改善箇所説明図

改善措置の内容

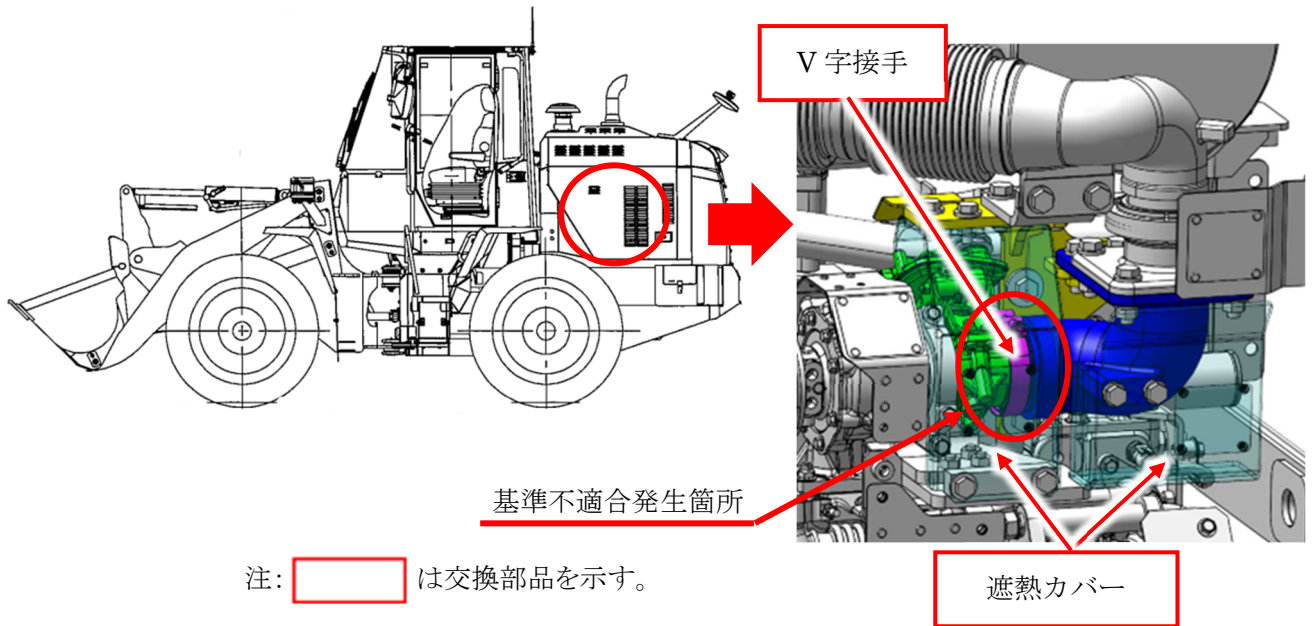
対策前	対策後
	V字接手	鍛造接手
接手部品一式		
	分割遮熱カバー	一体遮熱カバー

〔ショベル・ローダの排気管において、排気管を繋いでいる接手部品（V字接手）の強度不足のため、稼働時の振動等により亀裂が生じるものがある。そのため、そのままの状態で使用を続けると、V字接手が破断して隙間から排気ガスが漏れるおそれがある。〕

全車両、排気管接手部品一式を対策品へ交換する。

識別: 遮熱カバーが一体型になっていることで識別する。
